VOS REF.
NOS REF. LE-MAIN-CM-MAR-GMR CEV-APPUIS-2023-0521
REF. DOSSIER COT-PCC-2023-84019-CAS-186572-J7R8H7
INTERLOCUTEUR ERIC BORDELLIER
TÉLÉPHONE +33466045376
MAIL rte-cm-mar-gmr-cev-protys@rte-france.com
FAX
OBJET PC08401923G0038

Par courrier du 03/07/2023, vous nous avez transmis la demande de permis de construire n° 08401923G0038, déposée par SAS CORSAIRE, concernant plusieurs parcelles situées sur le territoire de la commune de Bollène, et cadastrées section OA numéro 0971-0972-0977-0978.

Nous vous confirmons que ce terrain est concerné par nos ouvrages électriques aériens à 225000 Volts Bollène-Châteauneuf du Rhône 1 / 63000 Volts Bollène-Gardon et 63000 Volts Bollène Valaurie., et que le pylône 8 de la ligne électrique aérienne 63000 Volts Bollène-Gardon y est implanté.

Emprise de la ligne dans le plan vertical Art R4534-108 & 109 du code du travail

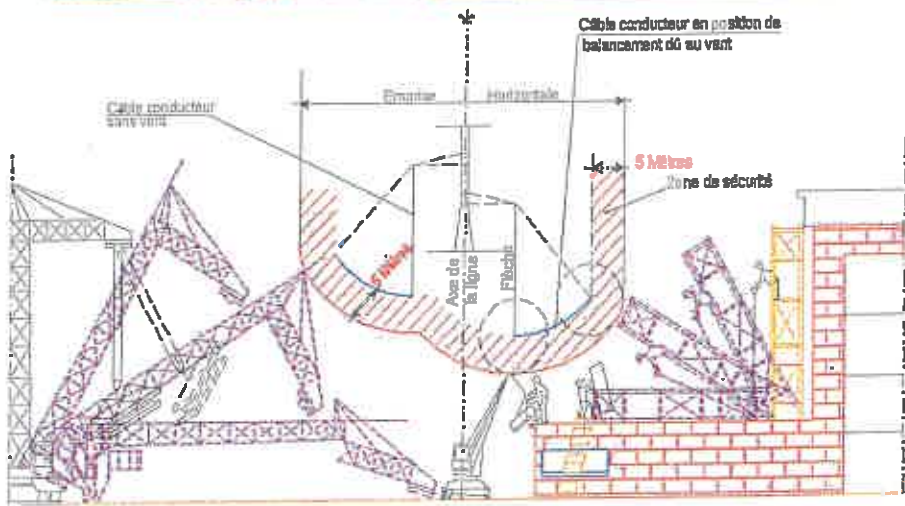
- travaux en élévation à moins de 5,00 m du câble.
- Terrassement à proximité des pieds de pylônes.
- Modifications des accès aux pylônes.
- Modifications du niveau du sol sous la ligne et au pied des pylônes.

Tous les mouvements possibles des pièces conductrices nues de l'ouvrage aérien doivent être pris en compte : le balancement (du au vent par exemple), les fouettements et les déplacements dus à la rupture accidentelle d'un organe ou à la dilatation ou rétractation des conducteurs.
